Sendeleistungsabstimmung für 2 m Version

Die Telecar 9-160 Mhz Geräteserie wurden ab Herbst 1991 mit einem neuen Sendermodul bestückt.

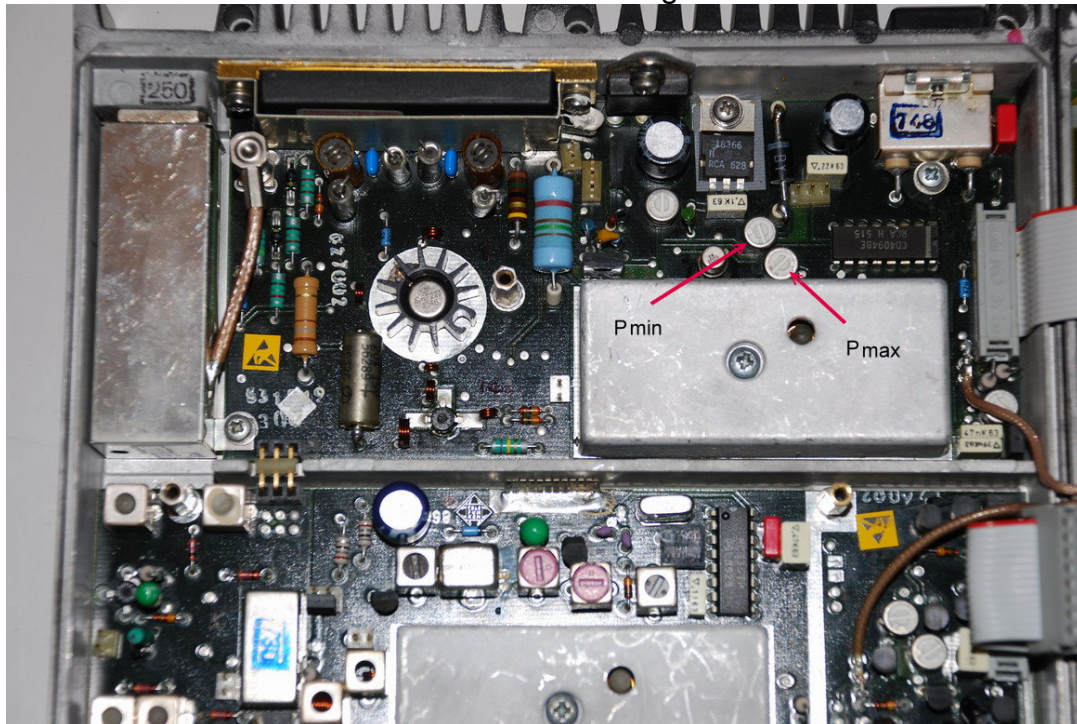
Ab der Geräte Nr. 15499 100 2795 wurde das neue Modul eingebaut.

Diese Geräte können bis max.15 Watt im Kanalspeicher programmiert werden.

Hierbei gilt Stufe 1 = 1,5 Watt - Stufe 2 = 6 Watt - Stufe 3 = 15 Watt.

Das neue Modul kann nun für 6 Watt bzw. 15 Watt programmiert werden.

In gewissen Grenzen kann die Sendeleistung mit P_{min} und P_{max} abgeglichen werden.
